COMPTE RENDU SOUS-COMITÉ CEINTURE VERTE

Rencontre # 13

27 février 2026

Proposition- Plan de verdissement Rio Tinto Complexe Arvida

Zone 1 – Rue Lavoisier

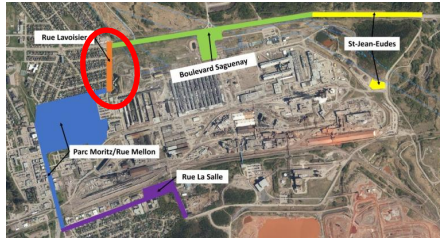
Question ou commentaire	Réponse
Les arbres ne respectant pas la distance de 3 m devront-ils être retirés?	Les arbres qui sont là depuis longtemps (entre 5 et 10 ans) ne seront pas enlevés, mais ils n'en planteront pas de nouveau à moins de 3 m.

3.1.3 - Piste cyclable (suite)

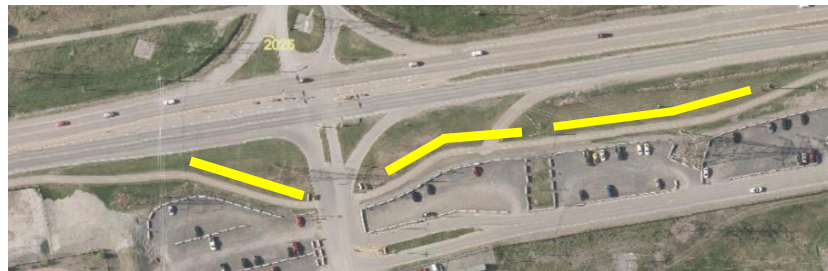
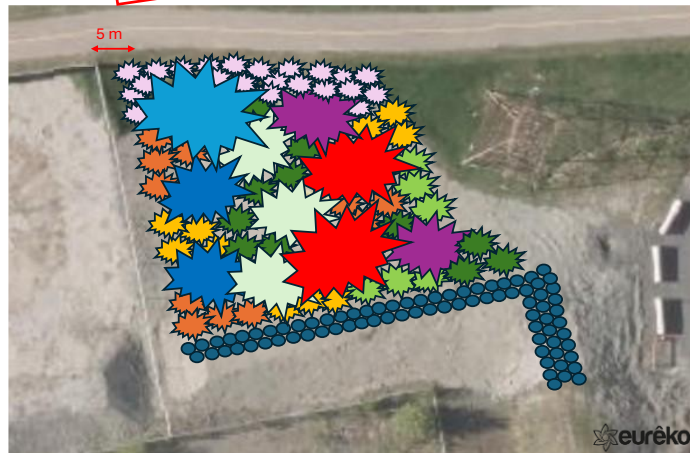
Questions ou commentaires	Réponses
Ce sont des aménagements visuels autant pour les automobilistes que pour les utilisateurs de la piste cyclable.	
Pourquoi les arbres ne poussent-ils pas dans un secteur de la piste cyclable?	Eurêko! Le sol est très compacté à cet endroit, et une conduite passe par là. Le gazon pousse bien, alors il y a du potentiel.
Pourquoi n'y a-t-il pas de sorbier dans votre liste d'arbres?	Eurêko! C'est une espèce difficile à avoir en pépinière.
Ville de Saguenay Est-ce que les plans sont soumis à la Ville? Il y a peut-être des normes de distances à respecter et des servitudes de lignes électriques.	RT Un suivi sera effectué pour s'assurer que les exigences soient respectées.
Y a-t-il un risque pour la sécurité si les arbustes cachent les cyclistes?	Eurêko! Les arbustes sont à 3 m de distance. Toutefois, la sécurité des usagers est prise en compte dans les plans.
Utilisez-vous seulement des espèces indigènes?	Eurêko! Non puisque cela ne permettait pas d'avoir une assez grande variété d'espèces en raison notamment des restrictions, par exemple liées à la hauteur.

4.1 – Rue Moritz

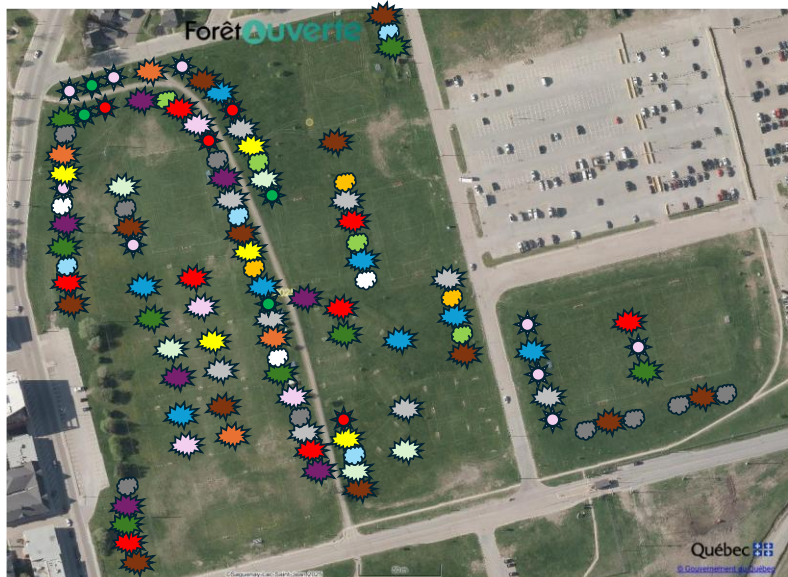
Questions ou commentaires	Réponses
Y a-t-il des normes au niveau des points de vue sur un élément du patrimoine, par exemple au parc Moritz?	Ville de Saguenay Les propriétés de RT ne font pas partie du site patrimonial d'Arvida, alors elles ne sont pas assujetties à la réglementation du ministère de la Culture et des Communications. Il est toutefois d'intérêt de s'assurer d'une cohabitation des usages.
Pour respecter les normes du patrimoine, est-ce que l'usine doit être visible de tous les angles?	Ville de Saguenay Le site patrimonial en tant que tel est le centre-ville d'Arvida et le quartier en 135 jours. Il serait donc intéressant de préserver des vues à partir de ces endroits. Le boulevard Saguenay ne fait pas partie du site patrimonial, mais il serait possible de conserver des points de vue à des endroits stratégiques.
Est-ce que ce sont tous les bâtiments qui doivent être visibles ou seulement les anciens?	Ville de Saguenay C'est tout le complexe.
